Vážený pane Kocmane,

Nejde o sloup samotný, jde o přechodový pás pro nevidomé a výjezd z obytné zóny. Byť jste mne odkázal na normu, pod vzorovým obrázkem 110 je toto:

Obr. 110 Místo pro přecházení vedené šikmo, chodník šířky menší než 2400 mm

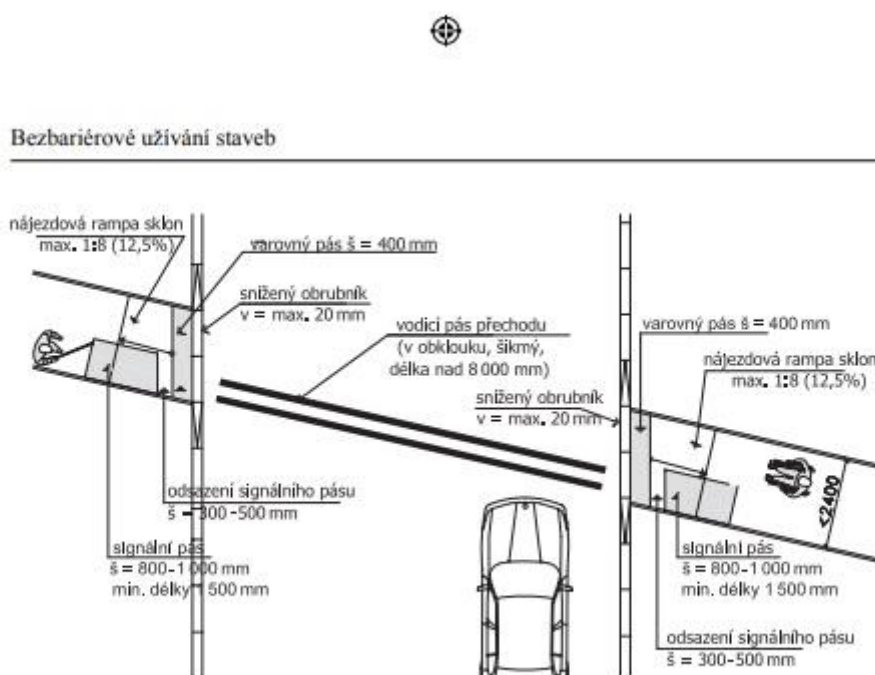
Což se vůbec neshoduje s nově vytvořeným místem pro přecházení na Havlíčkově náměstí. Hledal jsem, ale opravdu jsem nikde nenašel **přechodový pás pro nevidomé, který navede nevidomého do travnatého porostu** a chodník nechává vedle. Z mého pohledu jde o zpackané dílo, které kdyby někdo vytvořil na mém pozemku, tak jej to

- 1) Nechte uvést přechodový pás pro nevidomé do stavu, aby jej mohli nevidomí používat, nikoliv aby jim komplikoval pohyb. Samozřejmě na náklady toho, kdo má odpovědnost. Stavební dozor, projektant, provádějící firma, nevím, zjistěte, ale určitě ne občané Rudné.**
- 2) Zvažte návrat výjezdu z obytné zóny zpět blíže ke kapličce. Možná tím zachráníte někomu nejen majetek, ale i život.**
